Betreft: Zienswijze met betrekking tot het stedenbouwkundig plan "Kloos" (voorheen Mercon-Kloos)  
met kenmerk **2656733**

Hierbij maken wij onze zienswijze kenbaar met betrekking tot het stedenbouwkundigplan “Kloos” met bovengenoemd kenmerk.

## Oversteekpunten

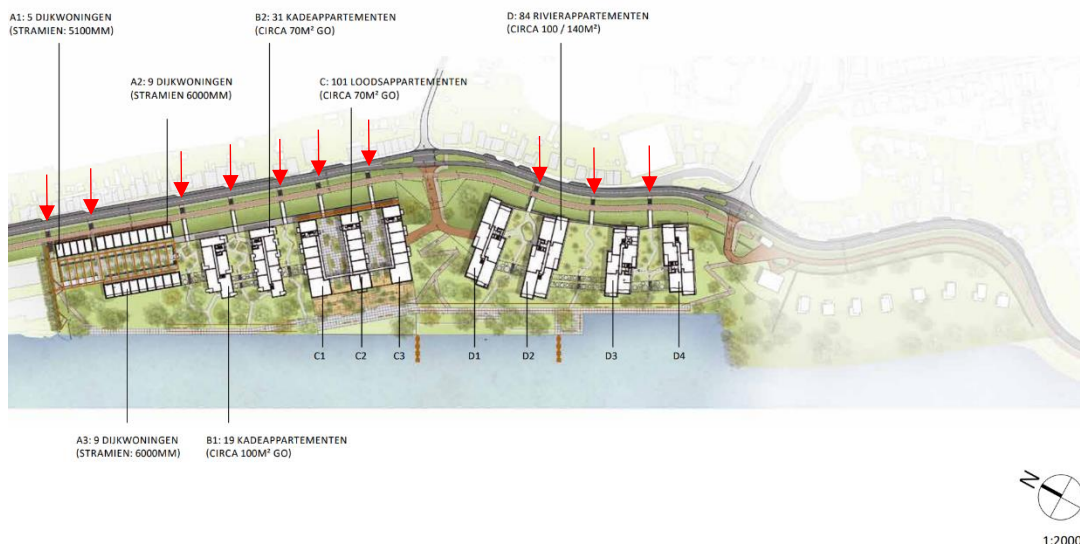
Op de onderstaande afbeelding is te zien dat er tien toegangsmogelijkheden zijn gecreëerd. In onze beleving creëer je tien keer een potentieel oversteekmoment, dan wel tien keer de verleiding om over te steken. Dit lijkt ons overbodig en met name te gevaarlijk, mede omdat de voetganger tussen de geparkeerde auto's moet wachten om over te steken. Maar met name omdat er altijd ergens over de gehele lengte van het terrein een voetganger over kan steken. Zoveel toegangsmogelijkheden bij elkaar zijn overigens nergens terug te vinden in het gehele dijklint. Overigens zien wij ook geen zebrapaden ingetekend, tien zebrapaden zou in onze beleving een beklagenswaardige "oplossing" zijn. Wij vragen ons hardop af of de verkeersexperts er zich van bewust zijn dat dit een 50 km weg is, waar veelvuldig harder wordt gereden. Ook zullen deze trapjes ruimte nodig hebben, deze ruimte zal afgaan van de parkeergelegenheden recht tegenover de dijkwoningen.

Te reduceren tot 1 of 2 oversteekgelegenheden en daartussen juist een (liefst groene) balustrade te creëren. Op die manier centreer je het gevaar van oversteken en voorkom je het lopen/fietsen over het met graszode bedekte talud. Wellicht in combinatie met veiligheidsbevorderende aanduidingen.

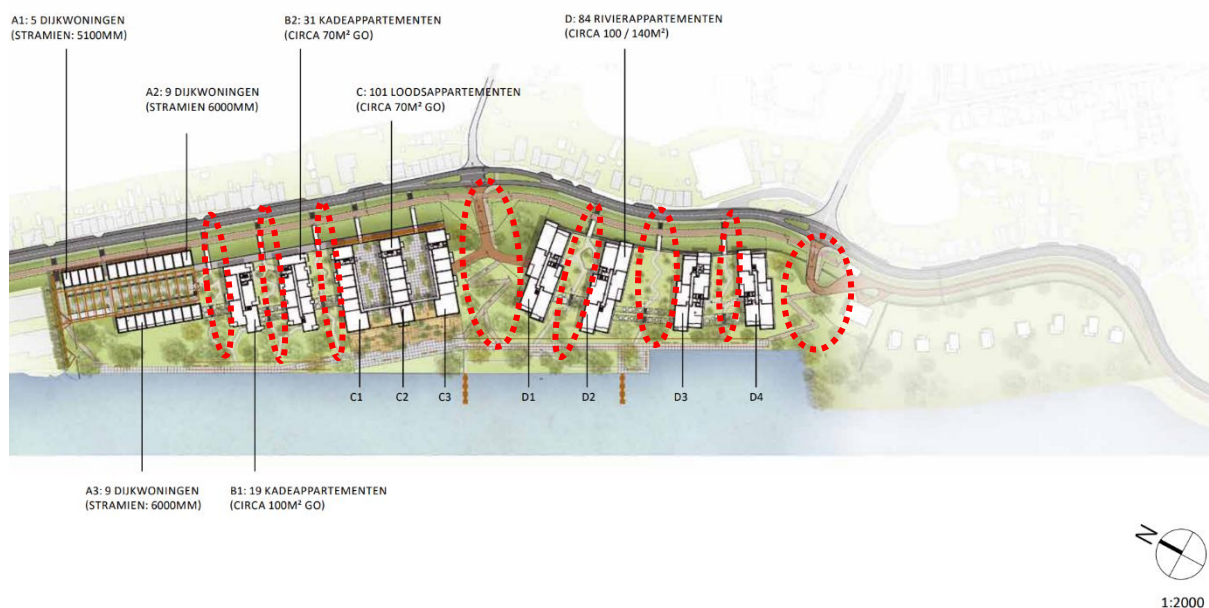
De huidige fauna van het Kloos terrein mag niet worden vergeten. Wij wijzen de ontwikkelaar en de Gemeente Alblasterdam dan ook op WNB (Wet Natuurbescherming). Er vliegen verschillende soorten (roof)vogels heen weer tussen De Gorzen en het Kloos terrein. Ook vanuit het Natura 2000 gebied komt veel fauna op het Kloosterrein, zoals onder andere vleermuizen en ransuilen. In het huidige plan staat niets wat daarin faciliteert noch compenseert. Dit terwijl er in stedelijke nieuwbouwgebieden juist wordt gekoketteerd met de onderstaande voorbeelden. Juist in deze groene omgeving wordt dit niet benoemd door de ontwikkelaar. Wij vragen de ontwikkelaar en de gemeente Alblasterdam of er al een observatie door een ecooloog is afgewikkeld en of de ontheffingsprocedure is gestart bij de provincie.

Gevelsteen voor vleermuizen.

Gevelsteen zwaluw
